INFORME TÉCNICO DE FISCALIZACIÓN AMBIENTAL

AMPLIACIÓN PTAS SAN RAMÓN

DFZ-2023-2202-IX-RCA

Figura N°1: Ubicación de Plantas elevadoras y filtro parabólico dentro del proyecto de tratamiento PTAS San Ramon

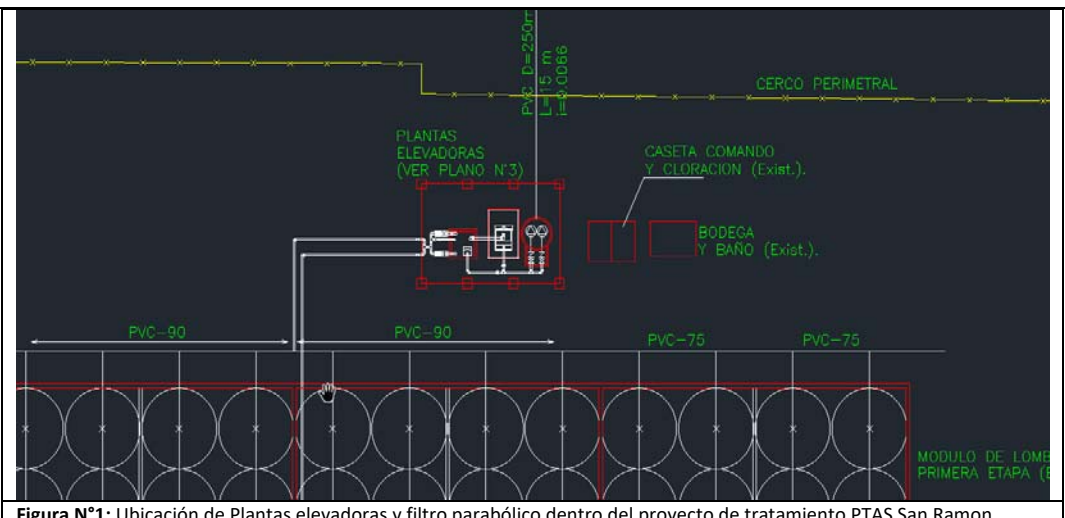
Hechos constatados en Inspección Ambiental de fecha 02.05.2023: Respecto a este punto, en nueva inspección realizada a las instalaciones, se verifica que la PEAS (planta elevadora de aguas servidas) corresponde a una estructura techada con estructura de madera y malla tipo acma, la que cuenta con una cámara de hormigón donde ingresan las aguas servidas para ser elevadas para su ingreso al sistema de tratamiento mediante dos bombas sumergibles, contando con un sistema de retención de sólidos que corresponde a un canastillo de limpieza manual al cual, conforme a lo indicado por el operador al momento de la inspección, se agrega un canastillo adicional precedente fino, que es manual en cuanto a su operación y limpieza, no existiendo a la fecha un filtro parabólico de paso de luz fino conforme lo establecido en el proyecto. (Ver figura 1 y figura 2)

Figura N°2: Ubicación de Filtro parabólico proyectado conforme Plano 3 de anexos DIA PTAS San Ramón,

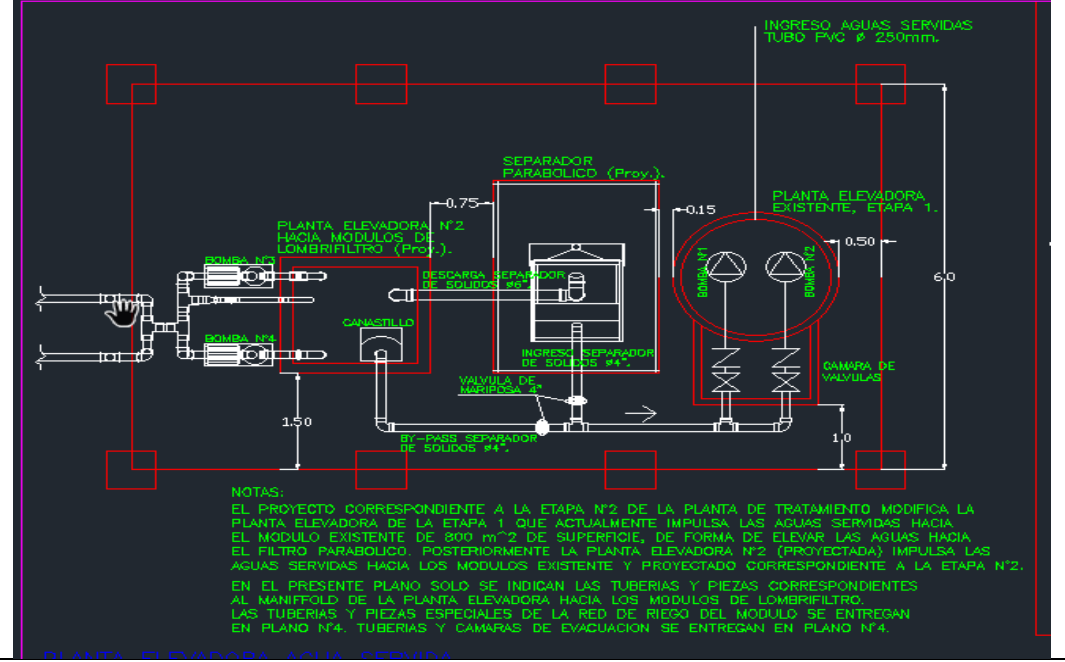
La importancia de un sistema de pretratamiento adecuado permite hacer el proceso de tratamiento central más eficiente, esto conlleva remover elementos que entorpecen el sistema central por lo que es clave retirar y acondicionar el agua residual preliminarmente mediante la incorporación de un sistema efectivo, es por ello que la falta de un sistema de filtro parabólico de finos genera o ha generado en el tiempo que el contenido de solidos presentes en el agua residual ingrese al sistema de distribución de aguas sobre los lombrifiltros generando la obstrucción de las boquillas de aspersión y/o riego sobre el lombrifiltro.

Es por ello que finalmente la práctica constante de estas fallas gatilladas por un sistema inadecuado de tamizado de finos, trae como consecuencia que se retiren o quiten los sistemas de aspersión (proceso clave en el funcionamiento de un sistema de lombrifiltro) generando la condición operativa de vertido directo en un par de puntos sobre el lecho mediante tubería abierta con el apozamiento de aguas residuales y las consecuencias que esta practica acarrea en el proceso de depuración y la generación de olores.
